M O X 燃 料 加 工 施 設 に お け る
新 規 制 基 準 に 対 す る 適 合 性

第5条 火災等による損傷の防止

日本原燃株式会社

令和2年5月13日

グローブボックス内の火災感知器の設置例① (火災源を有する安重GB)

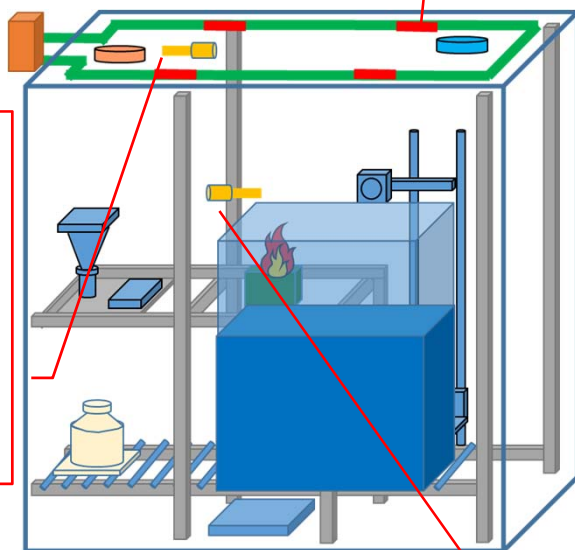
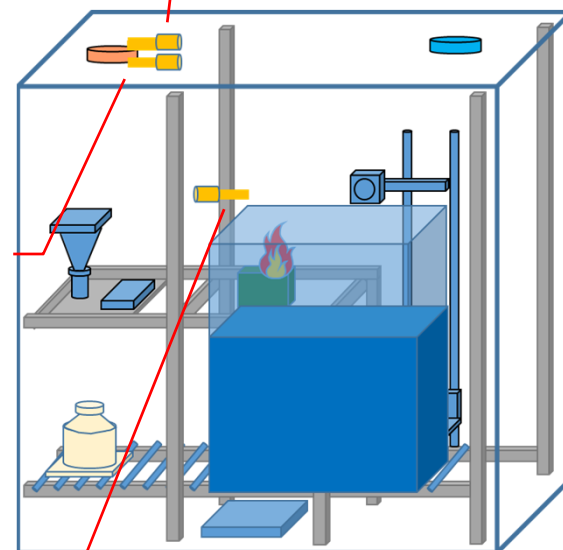
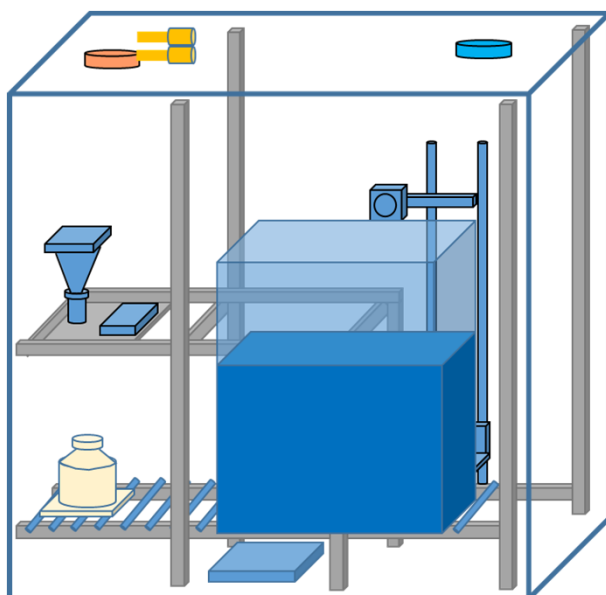
感知器の単一故障に対する信頼性(感知機能が維持できること)を示すこと。

火災感知器2out of 3の考え方(回路等)を示すこと。

- 白金測温抵抗体は、構造が単純で試験で感知性能を実証されたものであり、信頼性が高い。
- 故障検知回路を有することで、万一、断線等により故障しても異常を検知できる。
- これまでのグローブボックス内の火災感知は、差動分布型熱感知器と組合せて異なる場所に設置して2out of 3回路を構成していたことから、以下のように見直すこととした。
 - ✓ これまでのグローブボックス内の火災感知は、排気口付近の温度異常(60°C)、温度上昇率(15°C/min)と火災源付近の温度異常(60°C)のうち2か所の異常を対象としており、2out of 3の考え方と異なる。
 - ✓ グローブボックス内火災を想定したP46に示すグラフのとおり、火災源から離れると温度上昇は緩慢であり、差動分布型熱感知器は、火災を感知しない可能性がある。

- 安全上重要なグローブボックス(以下「安重GB」という。)は、火災による熱が滞留しやすいグローブボックス内の排気口付近に白金測温抵抗体を設置して、グローブボックス内における火災を感知する設計とする。
- 安重GBの排気口付近に設置した白金測温抵抗体は、火災を感知できるよう、同一箇所には2個設置するとともに、消火装置と連動するため2つの白金測温抵抗体をand回路で作動させる設計とする。
- 上記に加え、安全上重要なグローブボックスのうち、MOX粉末を露出した状態で取り扱うもので且つ、火災源(潤滑油を内包する機器)を有するグローブボックス(以下「火災源を有する安重GB」という。)は、火災源の近傍に白金測温抵抗体を1個設置して早期に火災を感知する設計とする。

火災によって生じるグローブボックス内全体の空間温度異常(60°C)と温度上昇(15°C/min)を異なる動作原理の熱感知器で感知する設計とする。

差動分布型熱感知器及び白金測温抵抗体によりGB全体で2 out of 3回路を構築し、消火ガスを放出する設計とする。

火災によって生じるグローブボックス内全体の空間温度異常(60°C)を感知できるように排気口付近に白金測温抵抗体を設置する設計とする。

排気口付近の白金測温抵抗体は、火災を感知できるように同一箇所の2個設置し、消火装置と連動するため2つの白金測温抵抗体をand回路で作動させる設計とする。

潤滑油を内包する機器の火災によって生じる火災源近傍の空間温度を感知(火災源の直近に設置)する設計とする。

第1図 グローブボックス内に消火ガスを放出した際の酸素濃度変化

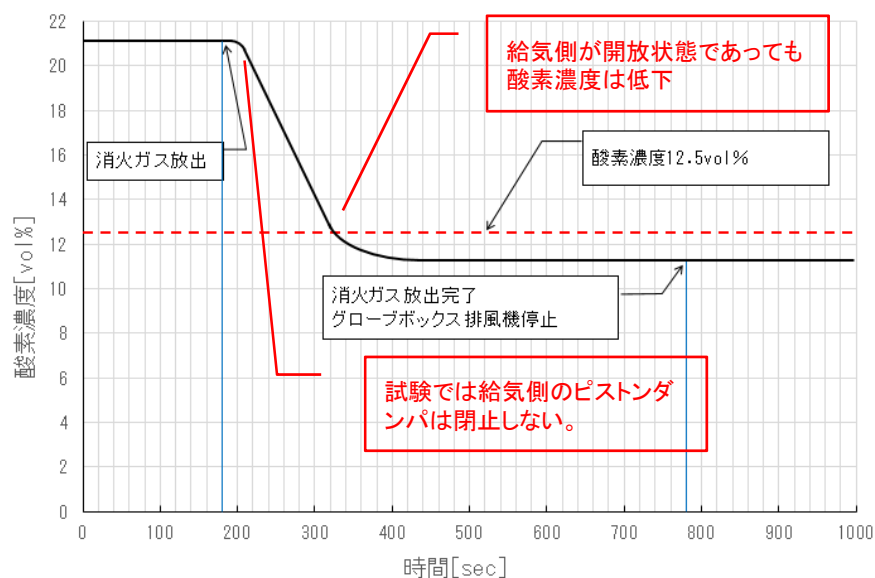
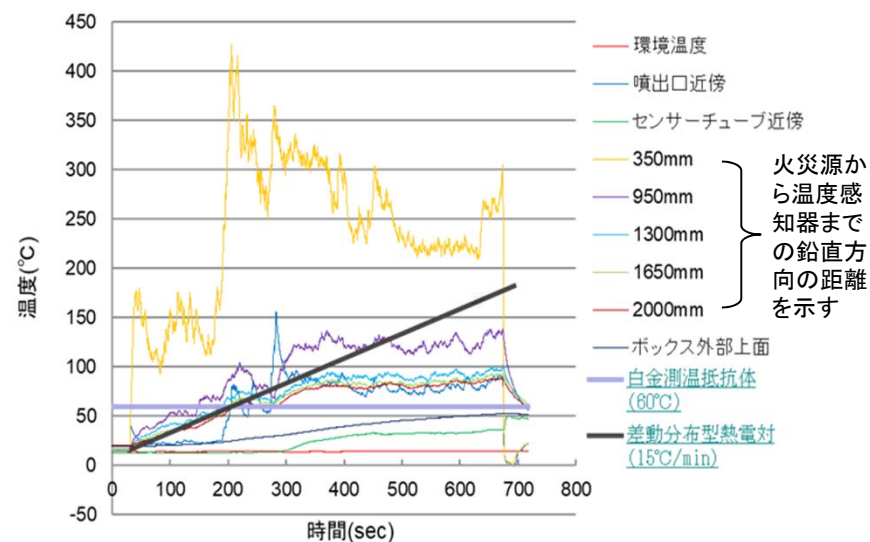
窒素ガス消火の場合、1分以内に消火ガスを放出する必要があり、1分以内に消火できない場合グローブボックスの閉じ込め境界が維持できなくなる可能性があるのではないのか。

- 消火ガス放出後は、第1図に示すように燃焼に必要な酸素濃度である12.5vol%を下回るため消火できる。
- 第2図に示すよう潤滑油火災を模擬した試験では、消火剤を放出し消火した後(約680秒以降)は、急速に温度が低下しており、潤滑油の発火温度(300°C)以下となり再燃の可能性はない。

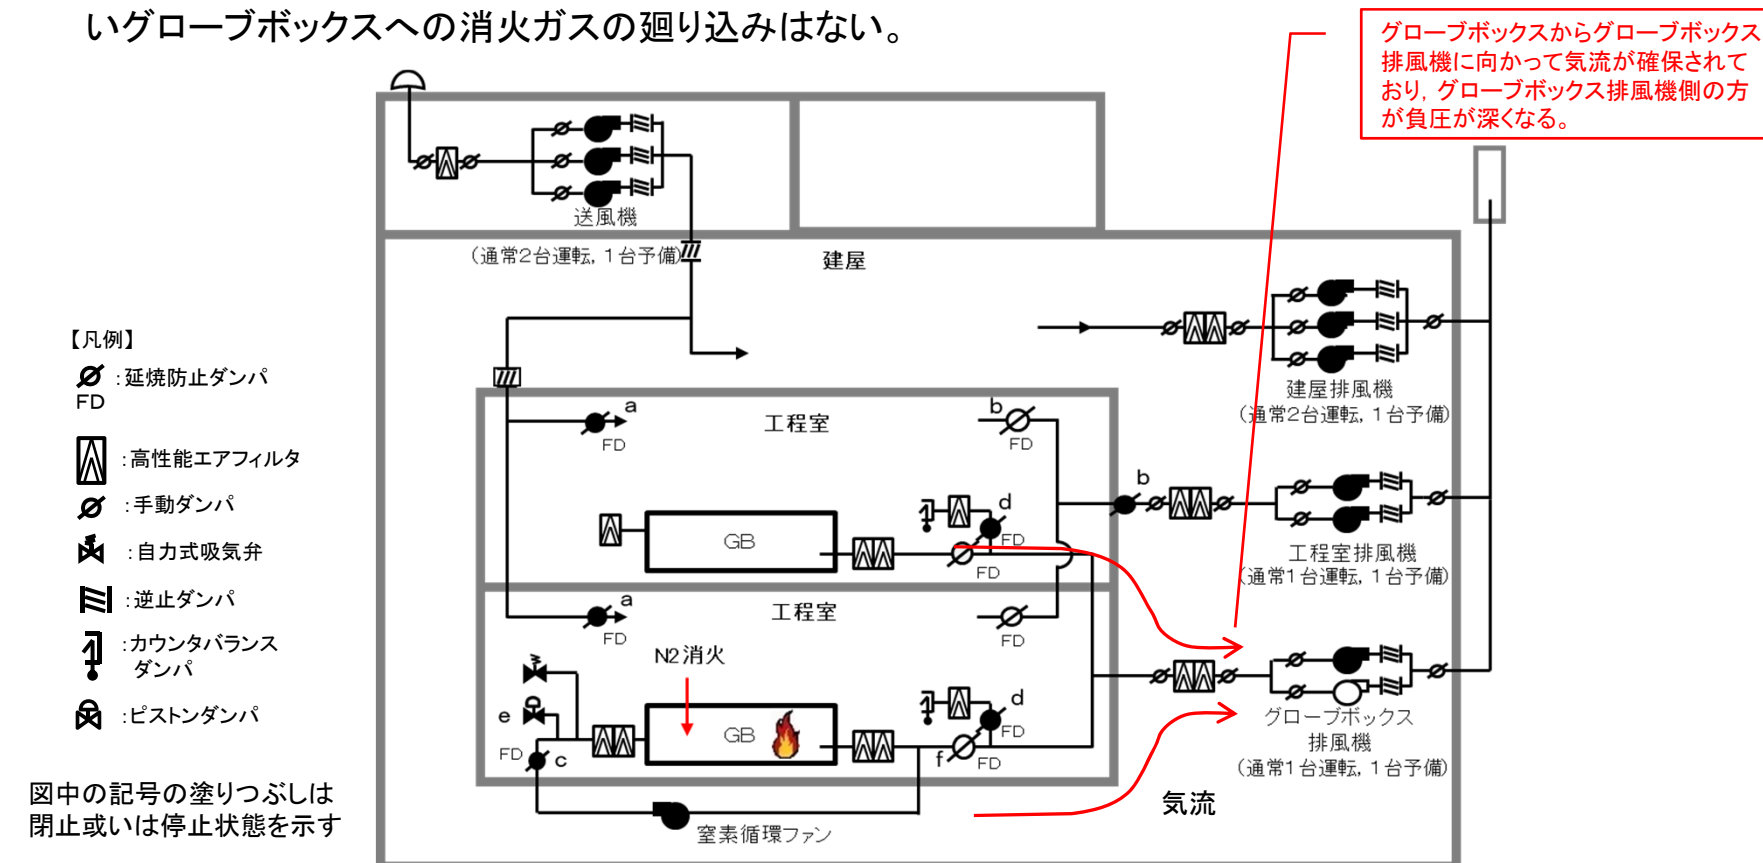
消火性能試験のモデルが1GBを対象としているが、実際のGBを想定したときには連結しているGBが多いので、そちらに対して影響がないことを確認すること。

- 消火ガス放出時においてもグローブボックス排気系は運転を継続しており、グローブボックス排風機に向かって気流が確保されていることから、グローブボックスより排風機側の方が負圧が深く、火災が発生していないグローブボックスへの消火ガスの廻り込みはない。

第1図 グローブボックス負圧確認試験装置の系統図

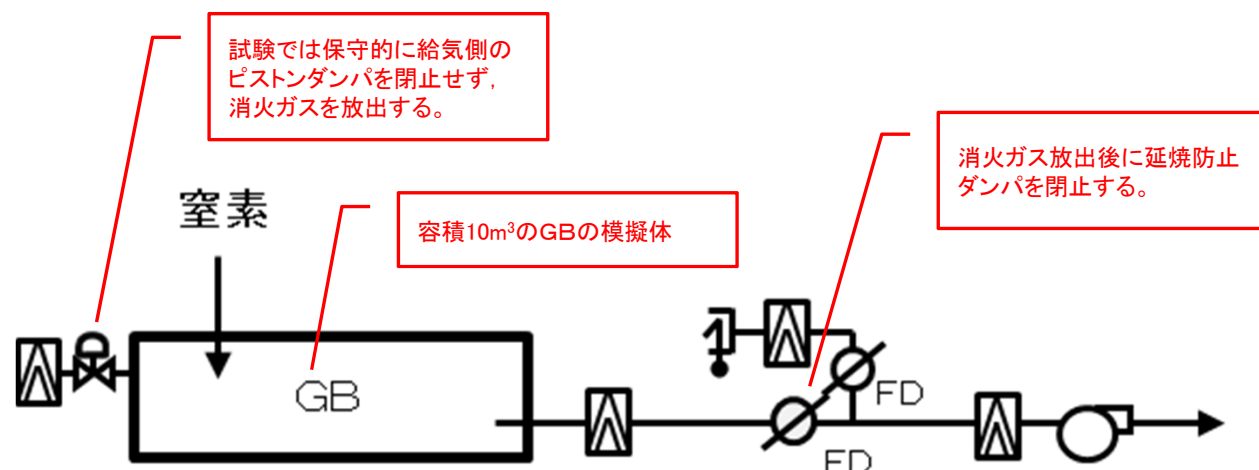
「第5条:火災等による損傷の防止」において、消火確認をするまでは消火できたとは言えない。酸素濃度低下=消火可能ではないため、安全上重要な施設の整理を行うこと。

- 消火ガス放出する際に閉止する給気側のピストンダンパ(P47の図のe)および延焼防止ダンパ(P47図のc)については、グローブボックス負圧確認試験の結果から、「開」状態であっても酸素濃度は燃焼に必要な酸素濃度(12.5vol%)を下回ることから、消火のための必須な機能ではない。
- 排気側の延焼防止ダンパ(P47の図のf)は、消火ガス放出中は「開」状態で、消火ガス放出後に3h耐火の障壁を形成するものであり、消火の機能に寄与するものではない。

- グローブボックス内に消火ガスを放出した際の圧力の挙動を第1図に示すモックアップを用いて確認しており、その際にグローブボックス内の酸素濃度の変化について確認した。

第1図に示す容積10m³のグローブボックス及びその排気系の模擬体に対して、消火ガスである窒素ガスを供給した場合において、グローブボックス排気量に対して80%の消火ガスを放出し、給気側のピストンダンパを閉止しない状態で試験を実施した。
